本原浜岡発第 606 号

令和 5 年 8 月 31 日

浜岡原子力発電所 1 号原子炉施設及び 2 号原子炉施設において用いた
資材に含まれる放射性物質の放射能濃度の測定及び評価方法の認可申請書

(本文) 図-1 放射能濃度確認対象物の発生場所

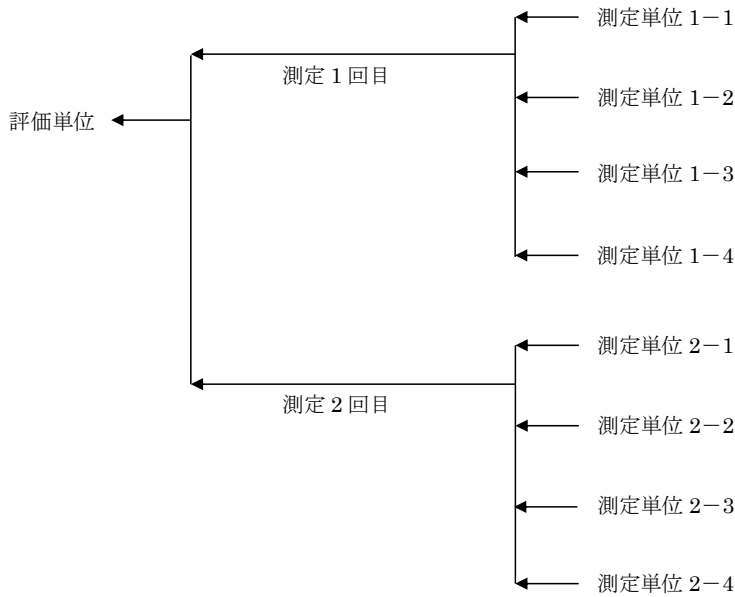
コメントの追加 [A1]: 対象物による変更

コメントの追加 [A2]: 対象物による変更

コメントの追加 [A3]: 対象物による変更

(本文) 表-6 放射化汚染の調査箇所及び放射能濃度測定結果 (1/2)

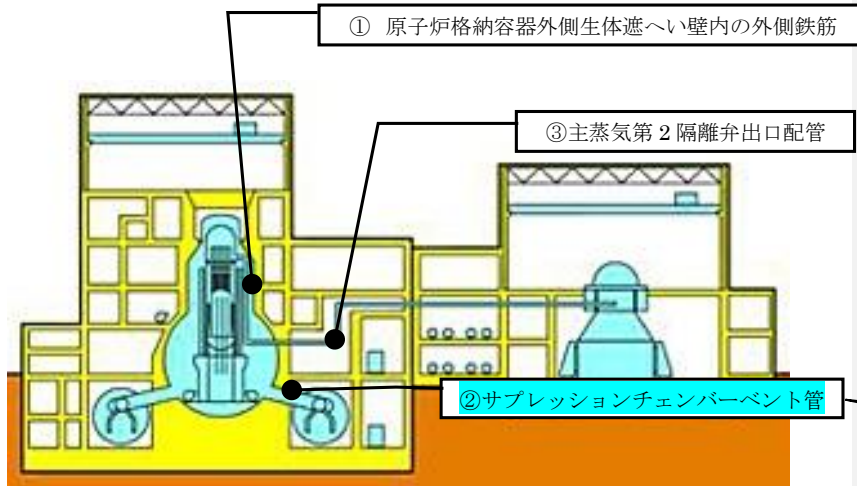
コメントの追加 [A9]: エビデンスの追加 (対象物の変更に伴う)

(本文) 表-6 放射化汚染の調査箇所及び放射能濃度測定結果 (2/2)

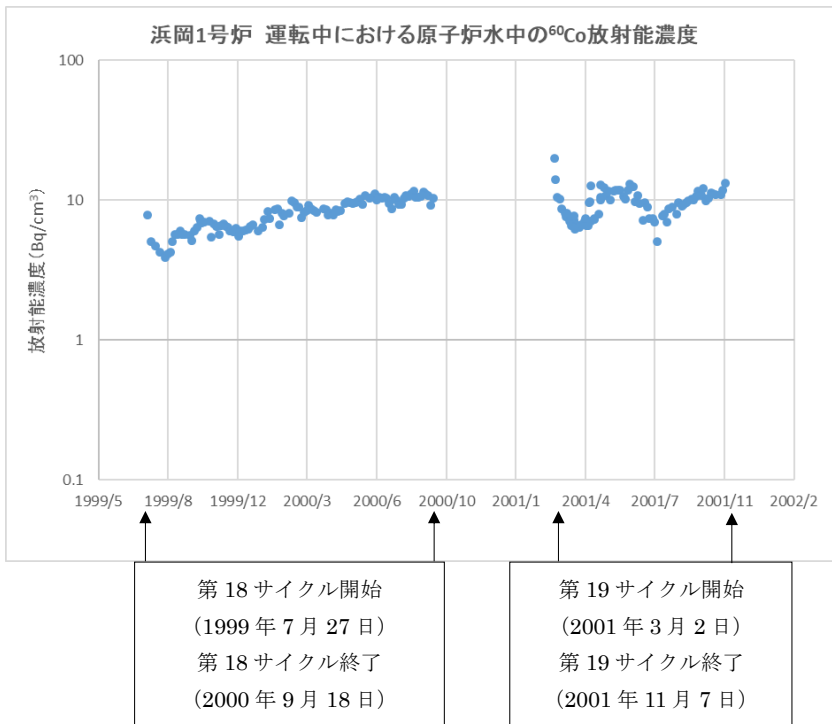
エビデンスの追加
(対象物の変更に伴う代表点の変更)

コメントの追加 [A10]: エビデンスの追加
(対象物の変更に伴う代表点の変更)

(本文) 表-7 原子炉水の放射化学分析結果 (1/4)

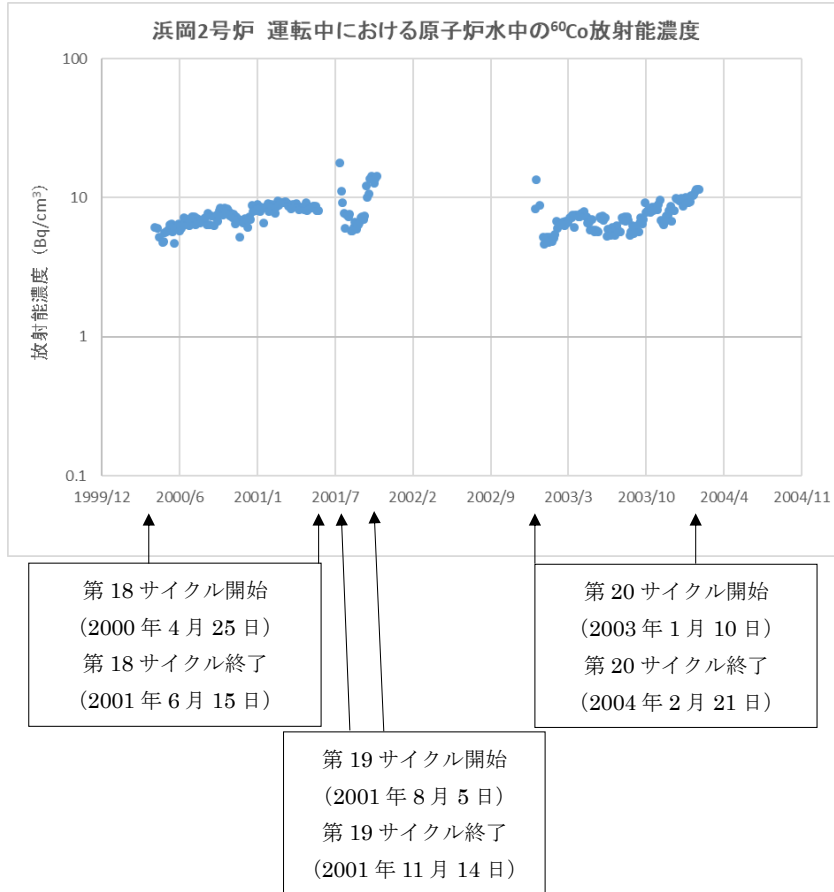
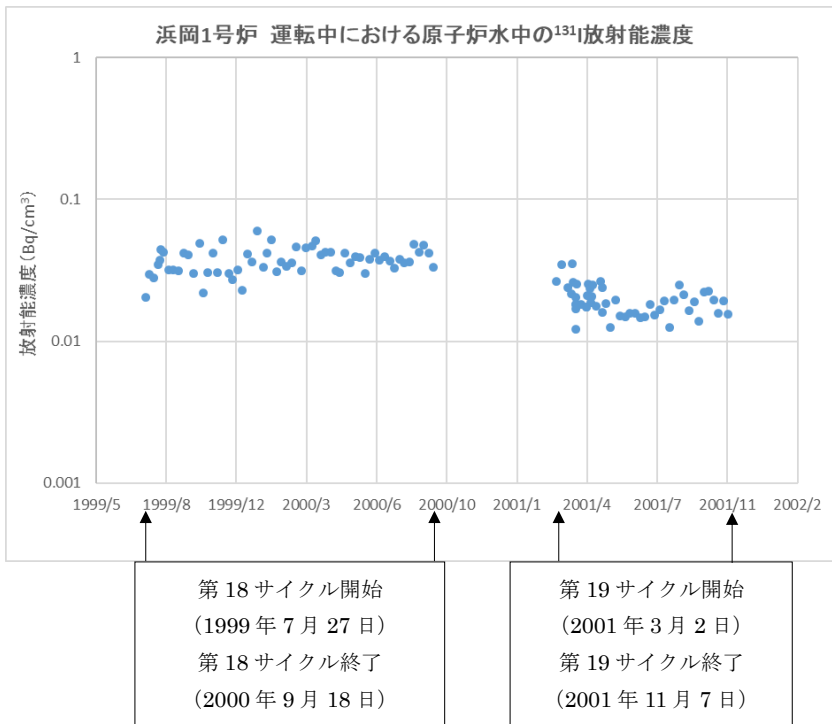
コメントの追加 [A11]: 汚染状況のエビデンスの追加
(本ページ全て追加)

コメントの追加 [A12]: 汚染状況のエビデンスの追加
(本ページ全て追加)

(本文) 表-7 原子炉水の放射化学分析結果 (3/4)

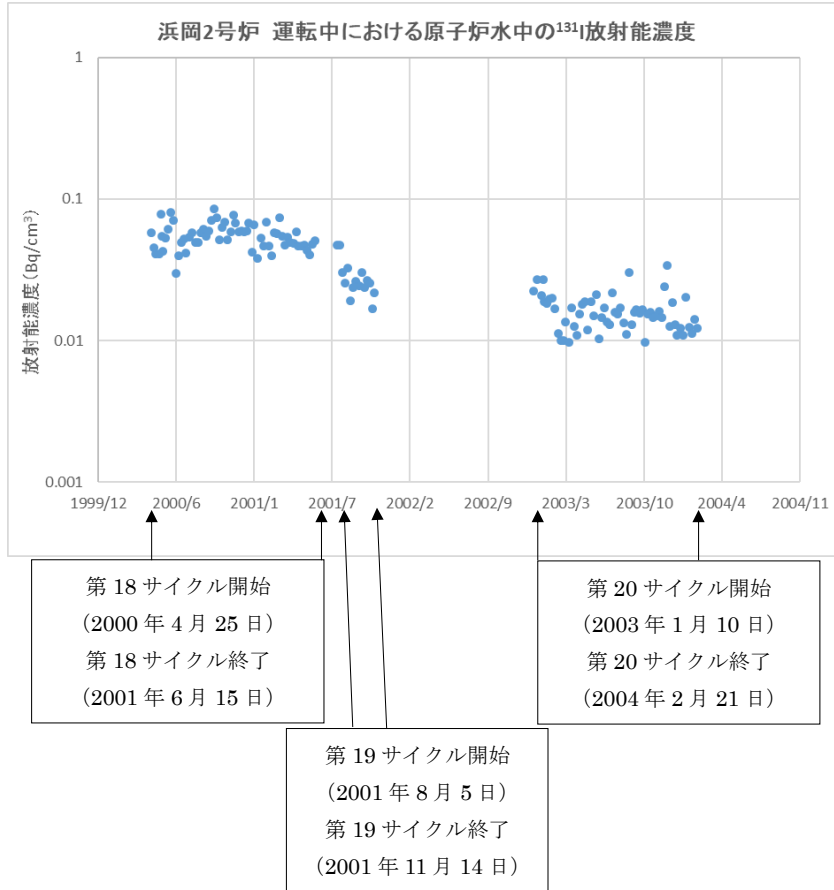
コメントの追加 [A13]: 汚染状況のエビデンスの追加
(本ページ全て追加)

コメントの追加 [A14]: 汚染状況のエビデンスの追加
(本ページ全て追加)

(本文) 表-11 放射能濃度確認対象物の一次系冷却設備の重量割合(2/2)

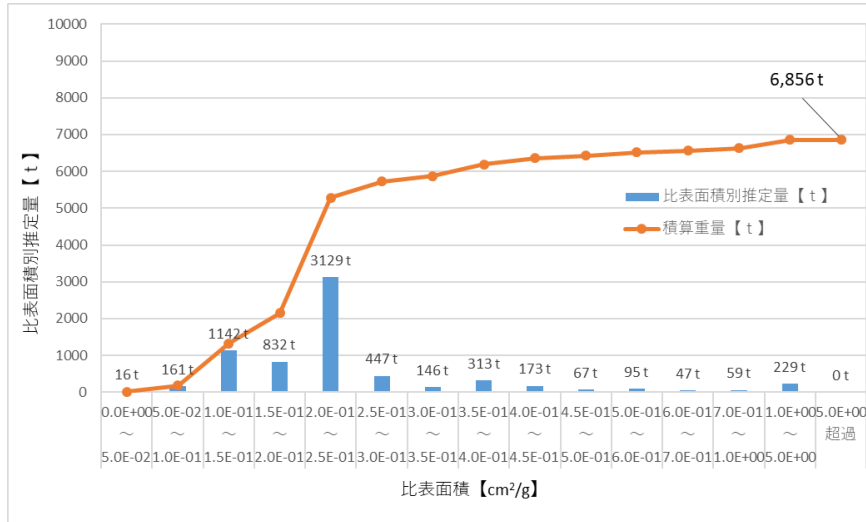
コメントの追加 [A20]: 汚染状況のエビデンスの変更
(対象物の変更に伴う)
(本ページ全て追加)
